COMUNE DI CAROVIGNO

Procedimento di verifica di assoggettabilità a VAS ai sensi dell'art. 9 della L.R. n°44/2012 e art. 6.1.f del R.R. n°18/2013 per approvazione di variante urbanistica ai sensi del DPR n°447/1998 e ss. mm. e ii.

CONFERENZA DEI SERVIZI DEL 19/05/2015 **INTEGRAZIONI**

Ditta EUROFRUTTA 2001 s.r.l. di Epifani Teodosio
Via San Michele Salentino, 10

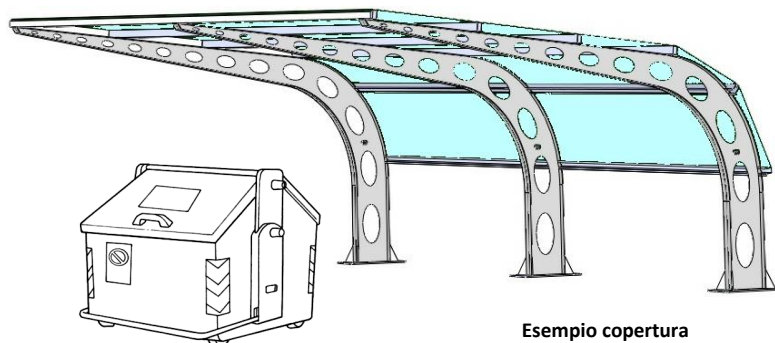
- i) *Non vi è alcuna valutazione dell'impatto acustico che sarà connesso all'attività aziendale (impatto da ritenersi presente anche in periodo di riferimento notturno stante la presenza di celle frigo di importanti capacità), né vi è alcuna indicazione circa la presenza di eventuali recettori sensibili o insediamento abitativi eventualmente da includere nella valutazione di impatto.*

Per quanto attiene alla criticità di cui alla lettera **(i)**, ovvero la valutazione dell'impatto acustico, si rimanda allo studio particolareggiato allegato alla presente.
